S1C17 ファミリテクニカルマニュアル正誤表

項目 出荷形態の一部新規受付終了			
対象マニュアル	発行 No.	項目	ページ
S1C17601 テクニカルマニュアル	411806001	出荷形態	1-2
(誤)			
●出荷形態			
• TQFP13-64 10mm×10mmボディー、0.5mmピッチ			
• VFBGA8H-81 8mm×8mmボディー、0.8mmピッチ			
• ペアチップ100μmピッチ			
(正)			
●出荷形態			
• TQFP13-64 10mm×10mmボディー、0.5mmピッチ			
• VFBGA8H-81 8mm×8mmボディー、0.8mmピッチ #1			
• ペアチップ100μmピッチ			
#1 : VFBGA8H-81 は新規受付終了

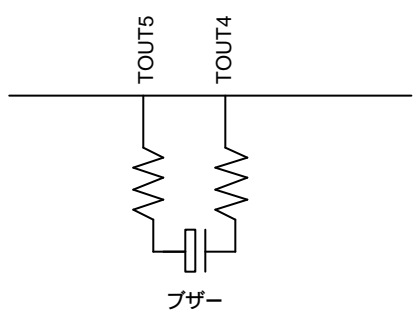
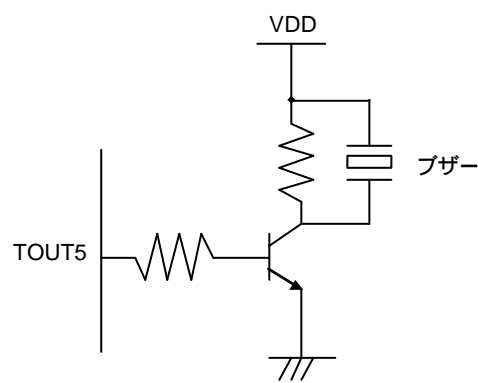
項目 基本外部結線図		
対象マニュアル	発行 No.	項目番号
S1C17705	411706500	P26-1
S1C17711	411905500	P26-1
S1C17121	411790500	P29-1
S1C17601	411806000	P29-1
S1C17611	411882200	P29-1
S1C17621/602/622/604/624	411914800	P30-1
P26-1(S1C17705)		
<p>(誤)</p> <div style="text-align: center;">  </div>		
<p>(正)</p> <div style="text-align: center;">  </div>

P26-1(S1C17711)

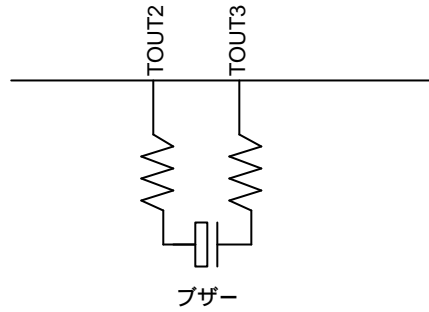
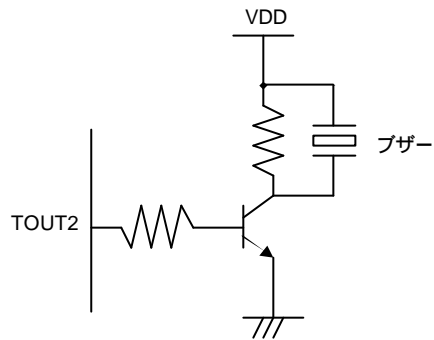
(誤)

(正)

P30-1(S1C17621/602/622/604/624)

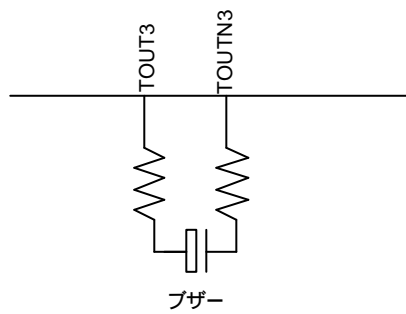
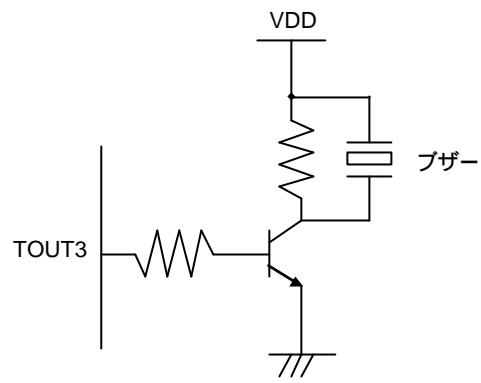
P29-1(S1C17121, S1C17601, S1C17611)

(誤)

(正)

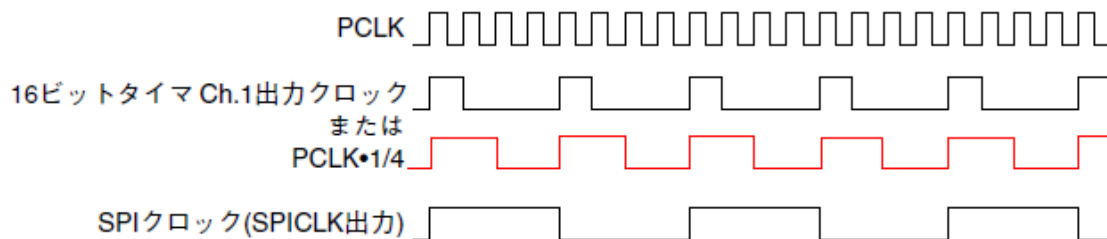
項目 SPI クロックについて		
対象マニュアル	発行 No.	項目番号
S1C17121	411790500	P19-3
S1C17702	411602400	P19-3
S1C17003	411635001	P19-3
S1C17601	411806000	P19-3
S1C17705	411706500	P15-2
S1C17621/S1C17602/S1C17622/ S1C17604/S1C17624	411914800	P19-3
P19-3(S1C17121,S1C17702,S1C17003,S1C17601)		
<p>(誤)</p> <p>マスターモードの SPI は、16 ビットタイマ Ch.1 が出力するクロックまたは $PCLK \cdot 1/4$ のクロックを SPI クロックとして使用します。このクロックはシフトレジスタを駆動すると共に、SPICLK 端子からスレーブデバイスへ出力されます。</p> <p>16 ビットタイマ Ch.1 出カクロックと $PCLK \cdot 1/4$ クロックのどちらを使用するかについては MCLK (D9/SPI_CTL レジスタ) で選択します。MCLK を 1 に設定すると 16 ビットタイマ Ch.1 出カクロック、0 に設定すると $PCLK \cdot 1/4$ クロックが選択されます。</p> <p>*MCLK: SPI Clock Source Select Bit in the SPI Control (SPI_CTL) Register (D9/0x4326)</p> <p>16 ビットタイマ Ch.1 を使用すると、転送レートをプログラマブルに設定できます。16 ビットタイマの制御については、”11 16 ビットタイマ(T16)”を参照してください。</p> <div style="text-align: center;"> <p style="margin-left: 100px;">PCLK</p> <p style="margin-left: 100px;">16ビットタイマ Ch.1出カクロック または PCLK・1/4</p> <p style="margin-left: 100px;">SPIクロック(SPICLK出力)</p> </div>

マスターモードの SPI は、16 ビットタイマ Ch.1 が出力するクロックまたは $PCLK \cdot 1/4$ のクロックを **SPI クロックとして使用しません使用して SPI クロックを生成します**。このクロックはシフトレジスタを駆動すると共に、SPICLK 端子からスレーブデバイスへ出力されます。

16 ビットタイマ Ch.1 出力クロックと $PCLK \cdot 1/4$ クロックのどちらを使用するかについては MCLK (D9/SPI_CTL レジスタ) で選択します。MCLK を 1 に設定すると 16 ビットタイマ Ch.1 出力クロック、0 に設定すると $PCLK \cdot 1/4$ クロックが選択されます。

図15.3.1 マスタモードのSPIクロック

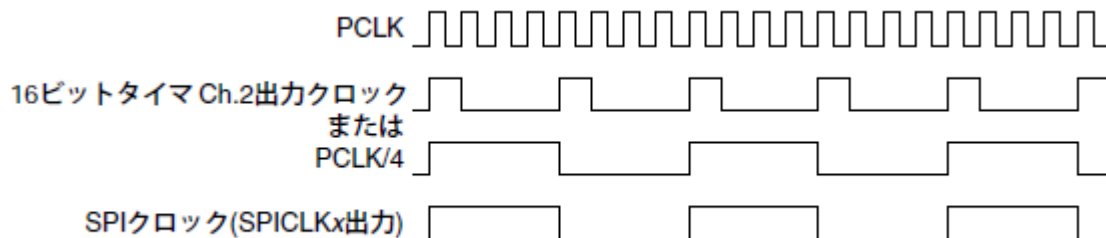
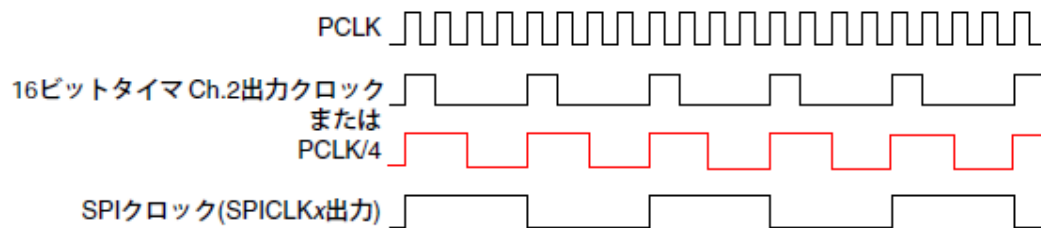
マスターモードの SPI は、16 ビットタイマ Ch.2 が出力するクロックまたは $PCLK/4$ のクロックを SPI クロックとして使用します。このクロックはシフトレジスタを駆動すると共に、SPICLK 端子からスレーブデバイスへ出力されます。

16 ビットタイマ Ch.2 出力クロックと $PCLK/4$ クロックのどちらを使用するかについては MCLK (D9/SPI_CTLx レジスタ) で選択します。MCLK を 1 に設定すると 16 ビットタイマ Ch.2 出力クロック、0 に設定すると $PCLK/4$ クロックが選択されます。

マスターモードのSPIは、16ビットタイマ Ch.2 が出力するクロックまたは PCLK/4 のクロックを **SPI クロック**として使用します使用して SPI クロックを生成します。このクロックはシフトレジスタを駆動すると共に、SPICLK 端子からスレーブデバイスへ出力されます。

16 ビットタイマ Ch.2 出力クロックと PCLK/4 クロックのどちらを使用するかについては MCLK (D9/SPI_GTLx レジスタ)で選択します。MCLKを1に設定すると16ビットタイマ Ch.2 出力クロック、0に設定するとPCLK/4 クロックが選択されます。

図19.3.1 マスタモードのSPIクロック

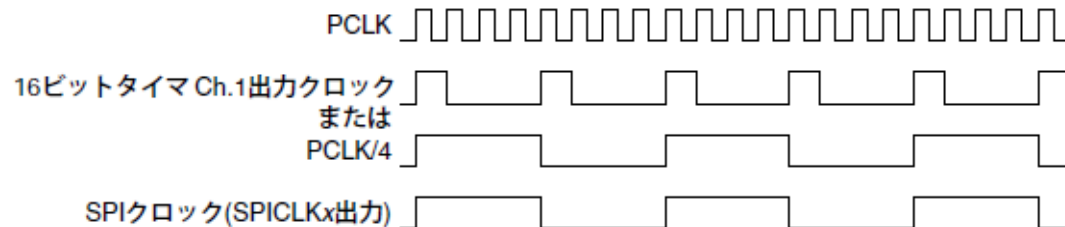
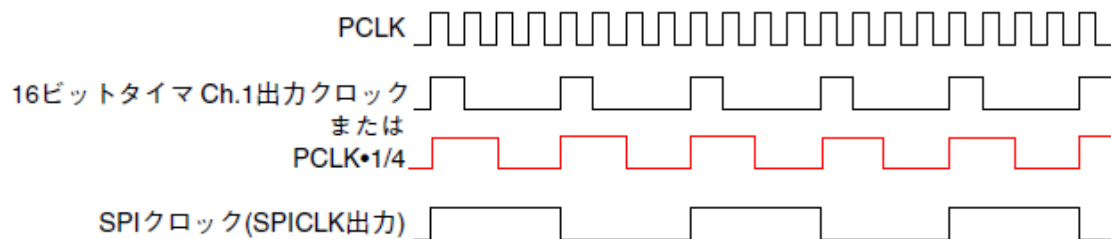
P19-3(S1C17621/S1C17602/S1C17622/S1C17604/S1C17624)

(誤)

(正)
